TOP 6.3. Umsetzung des Beschlusses zur Erarbeitung eines Konzeptes für den Bürgerpark mit Haus des Gastes und Reithalle

Bauvorhaben: Umnutzung der Stützen des Gewächshauses
im Bürgerpark als Tragelemente für Graffiti-Wände

Objekt: Hallen der Technik-Schau im Bürgerpark,
Dachverglasung
Glasbruch

Foto 1, Ansicht Dachfläche mit fehlender Scheibe

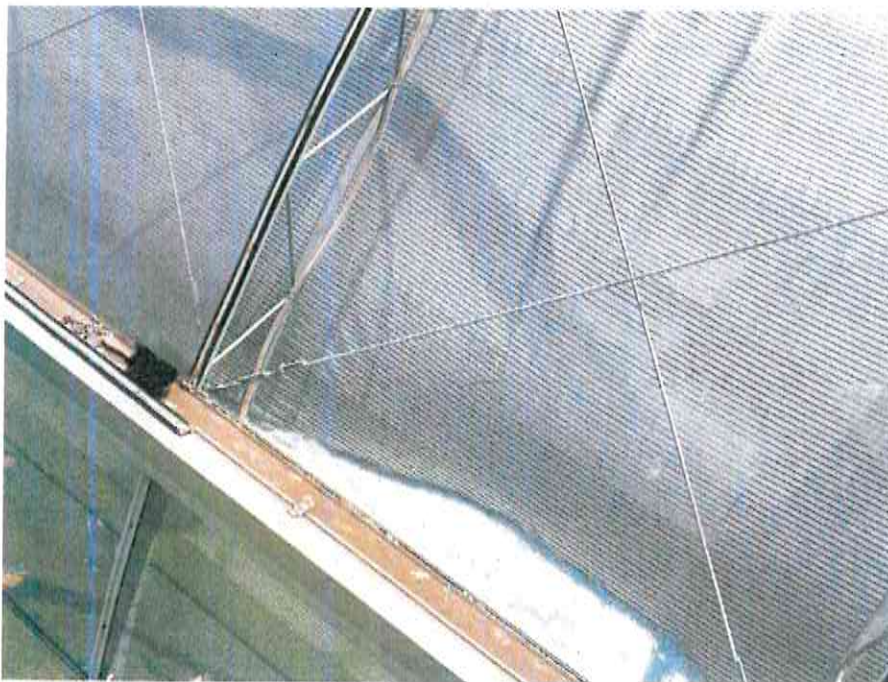
Bei den Hallen der Technik-Schau handelt es sich um eine Gewächshaus-Konstruktion aus Stahl und Glas mit gebogenen Dachflächen. Zum Zeitpunkt der Untersuchung fehlt nach Glasbruch eine Scheibe in der sonst intakten Dachverglasung (Foto 1). Diese sollte von der Fa. Glaserei Beutel ersetzt werden. Der Glasbruch war laut Glaserei Beutel durch von Kindern oder

Jugendlichen geworfene Steine verursacht. Die Untersuchung der bestehenden Verglasung ergab, dass die Scheiben aus Einscheiben-Sicherheitsglas 4 mm bestehen. Eine entsprechende Ersatzscheibe in den Maßen 197,1 x 363 cm stand auf dem Lieferwagen der Glaserei bereit. Die Ersatzscheibe war nicht gebogen, sondern wurde beim Einsetzen durch die Glashalteleisten in die gebogene Form gezwungen. Die Stichhöhe der Biegung beträgt etwa 25 cm, sodass die Scheiben ständig einer großen Biegespannung ausgesetzt sind.
